改善箇所説明図①(型式:UDS-WA120 通称名:WA470-7)

改善箇所説明図②(型式:YDS-WA129 通称名:WA470-8)

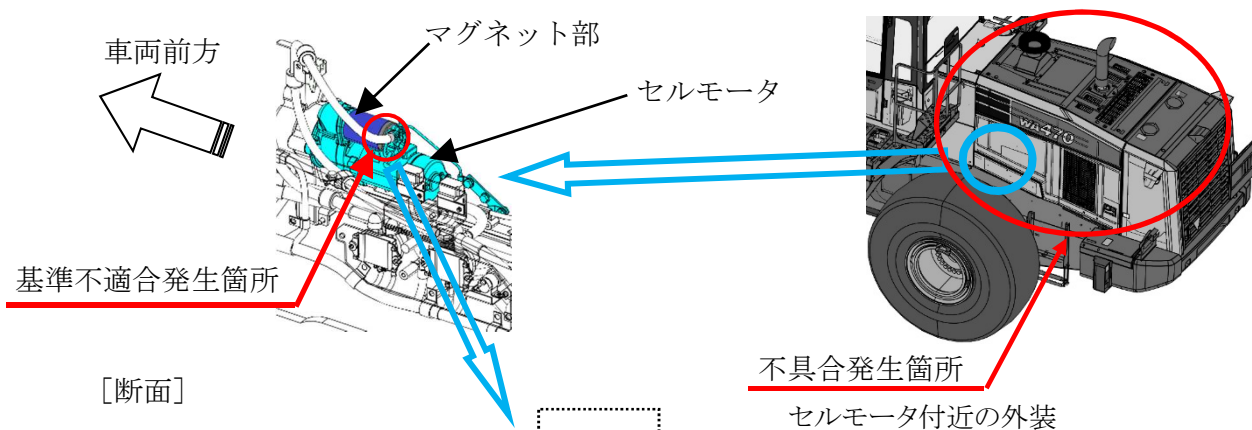
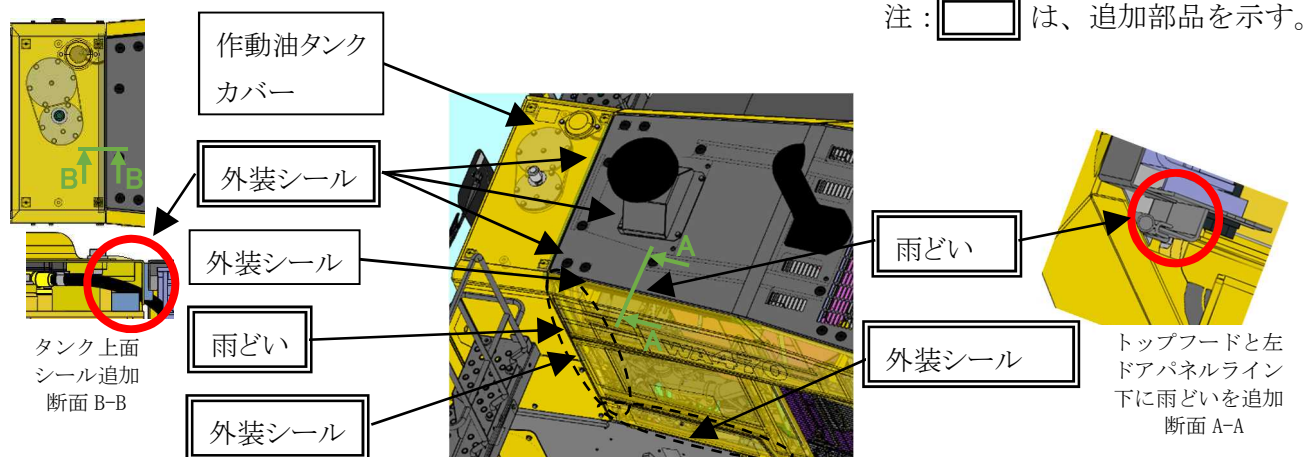
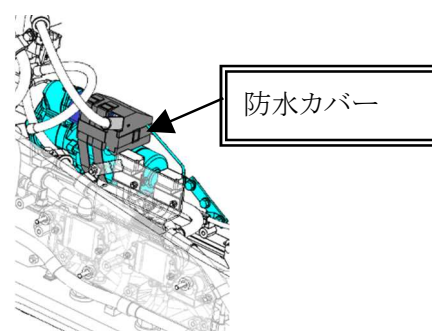
セルモータマグネット部のケースと樹脂カバーの継ぎ目にコーキングを追加したセルモータに交換

セルモータへカバーを追加

ショベル・ローダにおいて、セルモータ付近の外装の構造が不適切なため、隙間から雨水等が浸入することがある。そのため、雨水等が配線や配管を伝ってセルモータマグネット部のケース内に滲入し、内部に錆を発生させ、最悪の場合、エンジンが始動できなくなるおそれがある。

全車両、セルモータ付近の外装を対策品に交換・追加等し、雨水等が浸入しない構造に変更する。

加えて、セルモータを対策品に交換し、防水カバーを追加する。

識別:セルモータに青ペイントを塗布する。

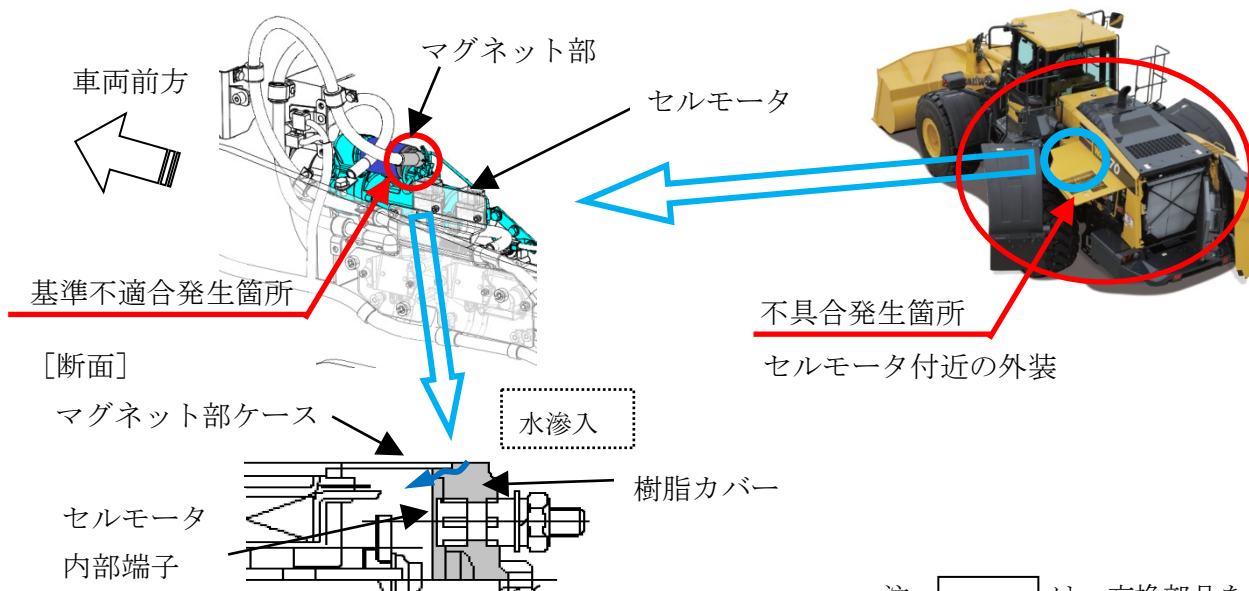
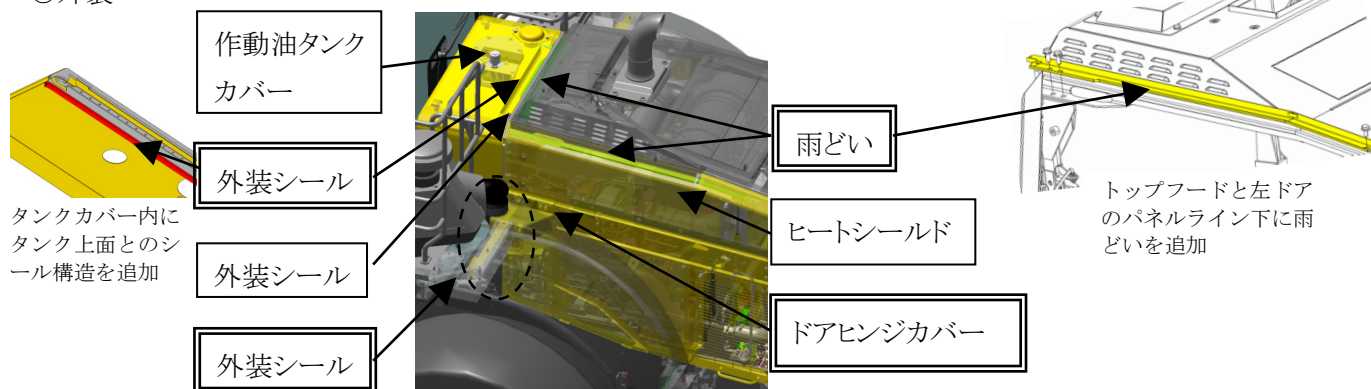
セルモータマグネット部のケースと樹脂カバーの継ぎ目にコーキングを追加したセルモータに交換

セルモータへカバーを追加

ショベル・ローダにおいて、セルモータ付近の外装の構造が不適切なため、隙間から雨水等が浸入することがある。そのため、雨水等が配線や配管を伝ってセルモータマグネット部のケース内に滲入し、内部に錆を発生させ、最悪の場合、エンジンが始動できなくなるおそれがある。

全車両、セルモータ付近の外装を対策品に交換・追加等し、雨水等が浸入しない構造に変更する。
加えて、セルモータを対策品に交換し、防水カバーを追加する。

識別:セルモータに青ペイントを塗布する。
